熱海市伊豆山
復興まちづくり計画
改定案

令和5年9月
伊豆山復興検討委員会

第1章 復興まちづくり計画の概要（青字は加筆）

図 災害の防止に関する主な法規制（流域）

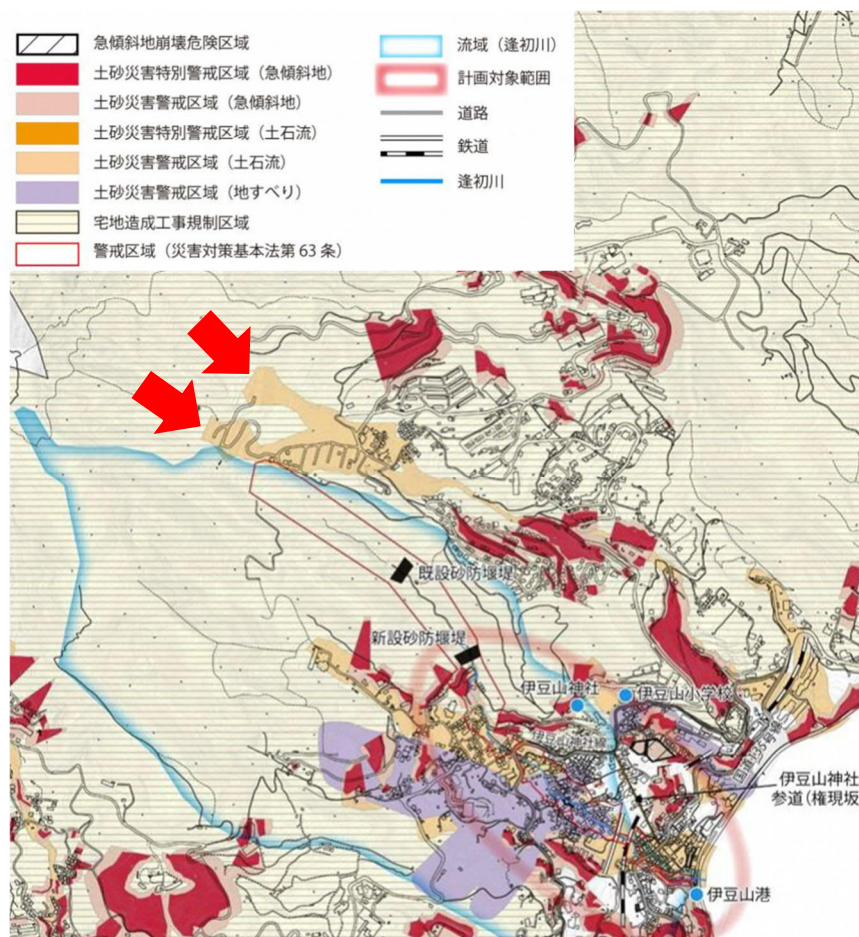
矢印の個所に 2 か所、土石流災害（特別）警戒区域が設定されている。報告書の修正が必要。

図 1

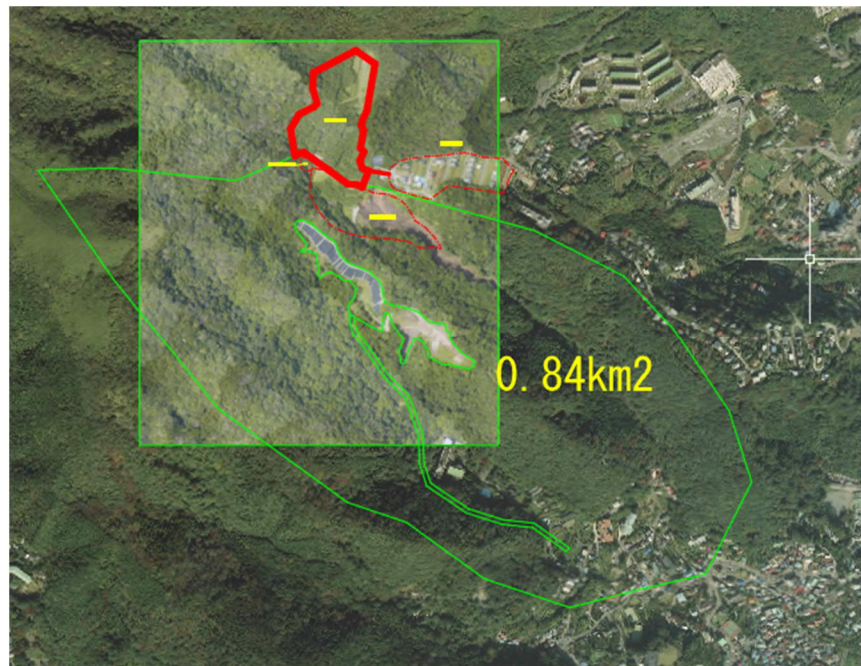
この太陽光と緊急伐採を一体としてみたとき、工事中の航空写真から計測した造成面積は約 2.6ha となる。

阿主南寺別院で 1.5ha、さらに阿主南寺別院から太陽光まで幅 10m の違法な道路を築造していることから、同一流域内での同一地権者による違法造成は 5.0ha 以上となる。

森林法では流域内で土地の形質変更で1%以上の雨水排水の流量が増加する場合、防災調整池の設置、もしくは下流流域の排水施設の整備が求められる。上記流域図（図1）により、太陽光発電施設、緊急伐採、阿主南寺別院、違法に築造された通路合わせると、約5.0ha=0.05 km²となる。流出係数の増加分は0.7→0.9となることから下流流域への雨水排水の増加率は下記の通りとなる。

1%を上回っていることから、防災調整池の設置を含めた森林法の是正の申請と調整池の設置、若しくは下流流域の排水路、河川の改修を求める必要がある。

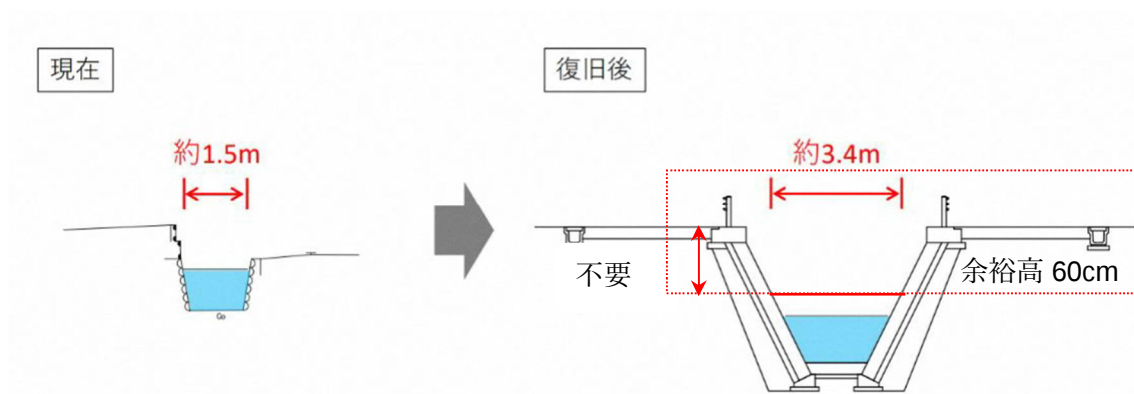
上記断面では場所により嵩上げが 2.0m 以上行われている箇所があり、帰還希望者の宅地を圧迫している原因になっている。トンネル河川、道路の張り出し、対面通行道路の採用で用地制約を緩和することとする。

図 地区の将来像図

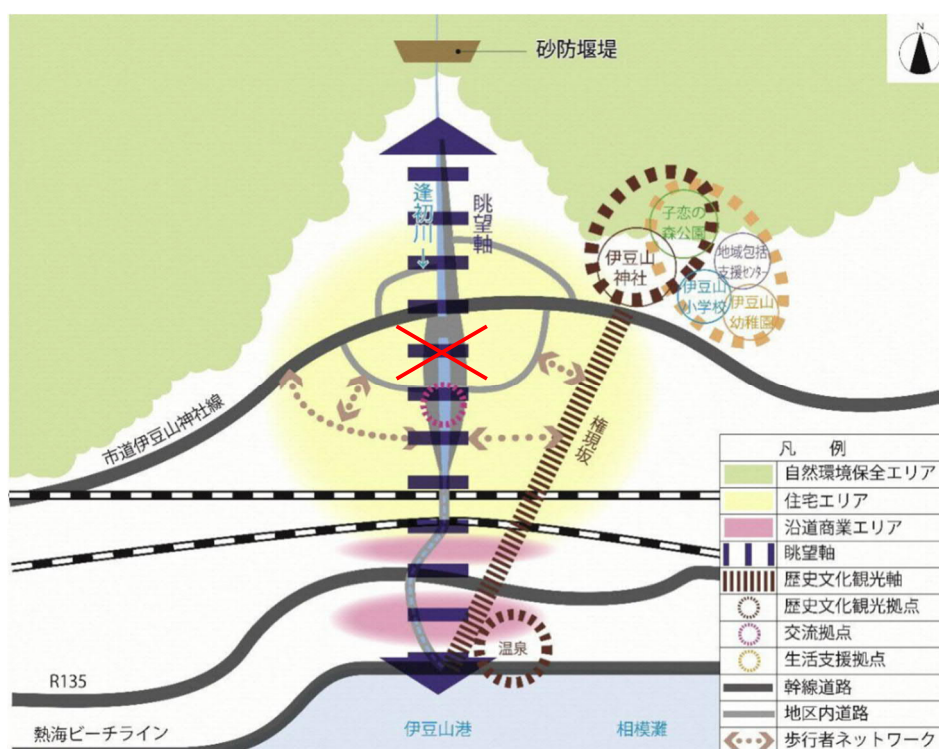
下記の計画には住宅街に幹線道路を設置し通過交通が増加する懸念があり、見直す必要がある。

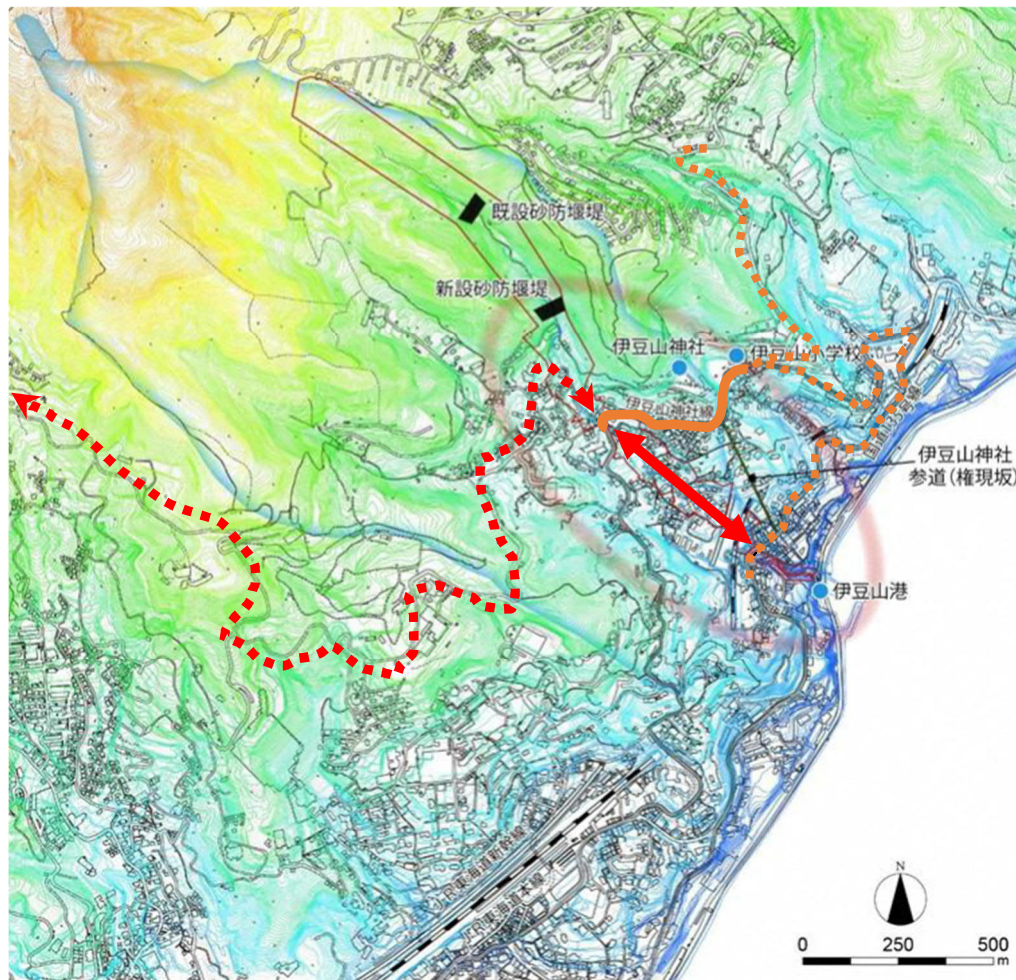
通過交通① 熱函道路へのパイパス道路として利用される懸念がある。

通過交通② 湯河原に抜ける一般県道のショートカットとなる懸念がある。

特に高齢化が進む住宅街において、通過交通の流入は控えるべきであり、歩者共存道路を目指す方が望ましいが現行の計画はそれに逆行している。

通過交通を減らし、走行速度を下げる工夫が求められる。

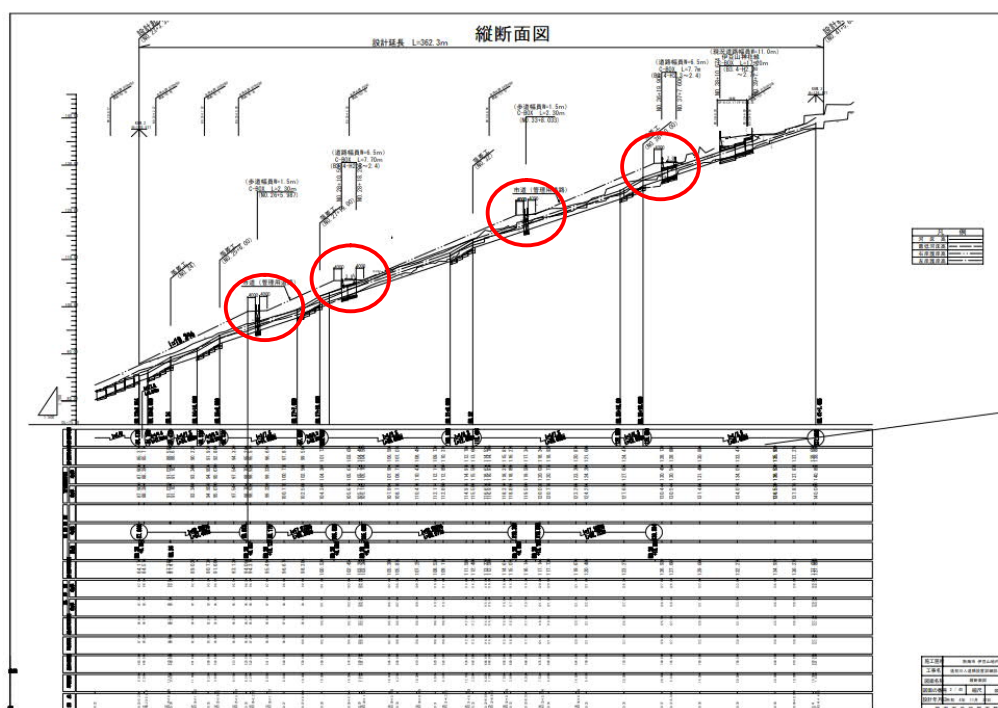
下記は河川、道路縦断図になるが赤丸の個所に平坦部を設けている。

地形上やむを得ない部分があるのは理解するが、この平坦部での縦断曲線半径が小さい為、ドライバーの視点で先の見えない状態となってしまう懸念がある。

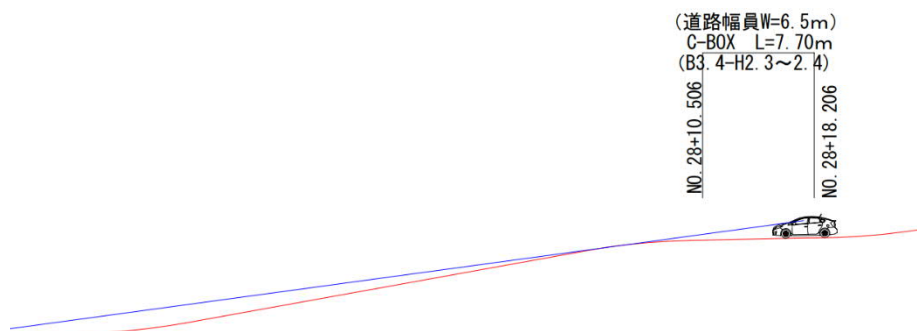
縦断図の縦横比を 1 : 1 に戻し、一般的な乗用車での視点の高さを図面に落とし込むと下記の図のようになる。

道路の湾曲が壁となり交差点部で先の見えない道路となっている事が理解できる。これはドライバーに恐怖心を与えるだけで無く、事故を引き起こす要因となってしまう可能性がある。道路も直線化され通過交通が流入するとさらに危険が高まると言える。

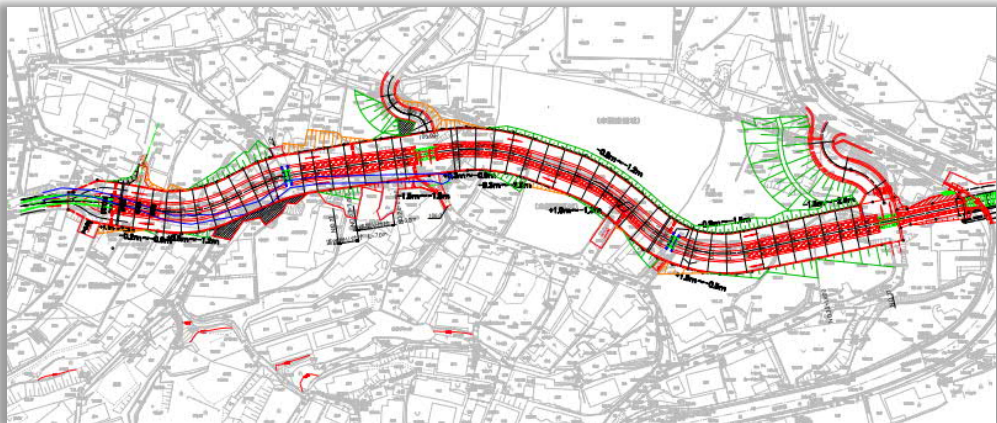
現行の計画平面図、これは小規模住改を前提にした計画案となっている。

9割補助を前提とし場合、法面等も考慮した設計図書を元に用地交渉を進める
必要があり、場合によってはこれまで同意を得た住民への再確認も必要となる。

個々の宅地にかかるのり面所についても十分に配慮しなければならない。

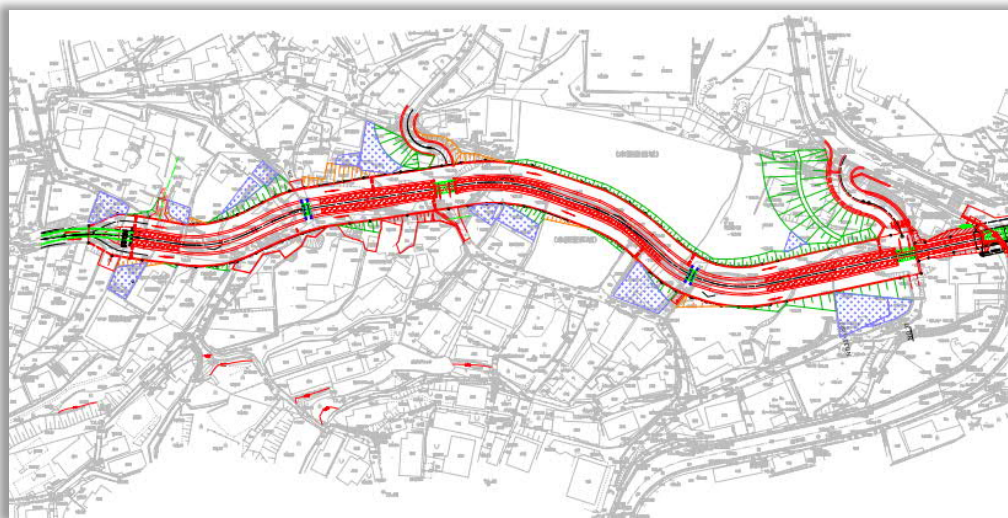
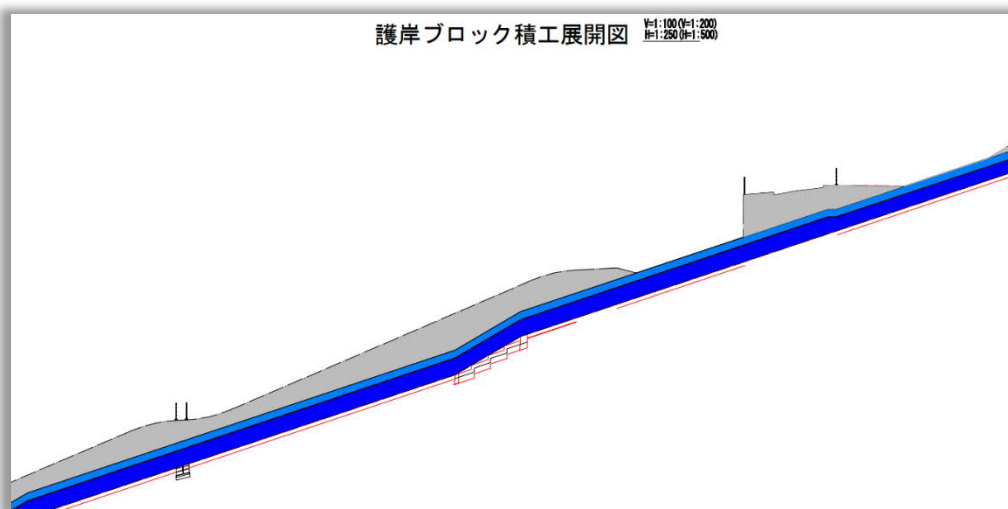
小規模住改では、一旦市が土地を買い上げ買い戻すことで、区画の整理が可能であった。9割補助になると土地の交渉を住民自ら行うことになり事実上区画の整理が不可能になる。公共施設用地として土地を提供しなければならない住民は、結果的に帰還の断念を迫られることになる。

紫色のハッチングは土地の一部を公共施設用地、高低差によるのり面により、宅地として機能しなくなる可能性の高い宅地となる。

被災した宅地の割合でみると、42 宅地中 20 宅地、約 50%が、宅地としての再利用が出来ず、緑地（未利用地）となってしまう可能性が高い。

最も被害の大きかった被災者の半数が、この河川・道路の計画で帰還できない事となる。

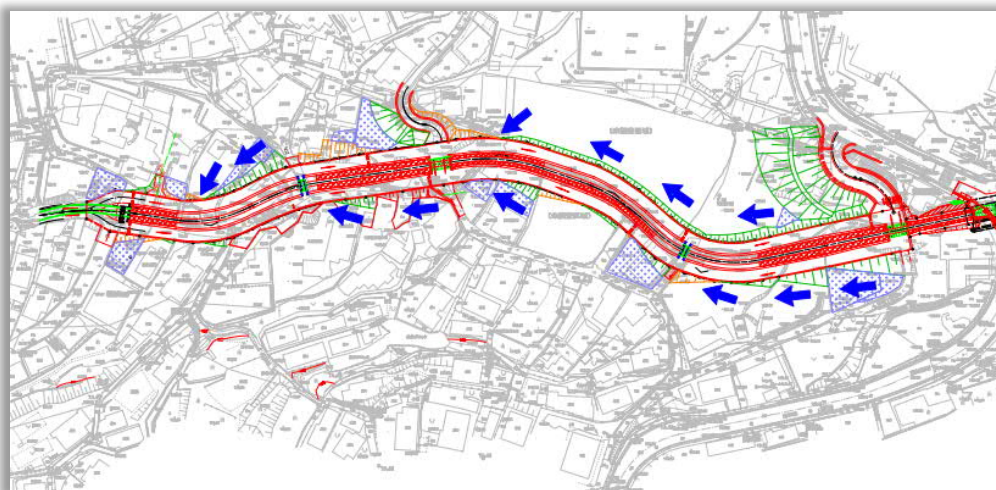
河川の護岸が嵩上げされている事により排水系統にも問題が生じている。

下の青い範囲が河川として必要な護岸高で、水色の部分が河川としての必要な余裕高となっている。

上のグレーの部分は全て嵩上げ分で、本来必要な河川を大きく上回る護岸が計画されていることになる。

この嵩上げの弊害として、周辺から流れてきた雨水排水が河川へ流入することが出来ず、民地内を流下し切土区間でようやく河川へ流入する状態となる。

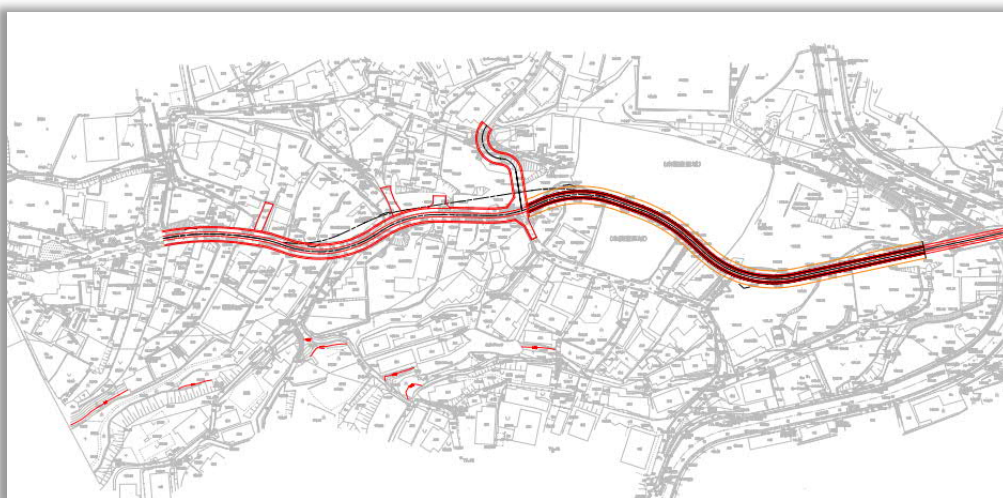
また、道路の方が宅地より高くなる場合、宅地の嵩上げが必要となるが、この原因者は熱海市になり嵩上げ、嵩上げに伴う擁壁のやり直し等、熱海市が負担する必要がある。

嵩上げの必要な宅地は42宅地中15宅地ある。
